東海再処理施設の廃止措置計画変更認可申請対応等について

令和6年2月8日
再処理廃止措置技術開発センター

工程洗浄後の状況に基づく性能維持施設の整理についてのコメントへの対応

工程洗浄後の状況に基づく性能維持施設の整理について

図 1 放射性物質の保持機能の対象設備と主要機器の考え方

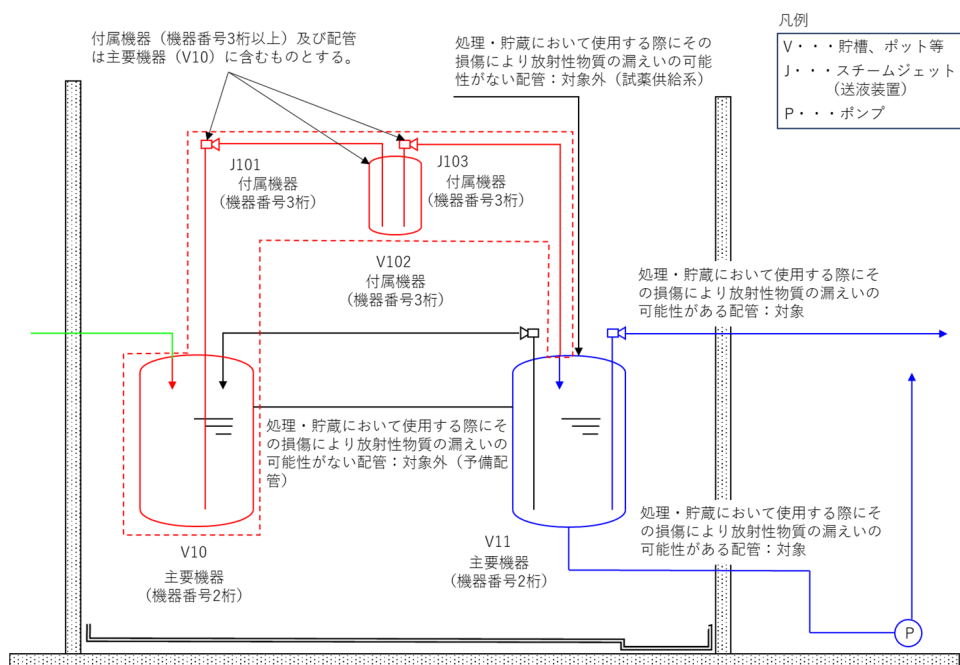
②静的機器について代表的な貯槽等を記載することについて、性能維持施設の対象が明確になるような記載とすること。

申請書に記載する代表的な貯槽等の考え方を示すこととし、代表的な貯槽等以外の付属設備や配管等の取扱いについての記載を資料に追加した（資料下線部及び参考資料2）。

○貯槽や付属配管の数が多いことから、申請書には主要機器(機器番号 2 桁)を記載する。但し、そこには送液先の主要機器(機器番号 2 桁)までの送液経路の配管やポット等の付属機器(機器番号 3 桁以上)を含むものとする。
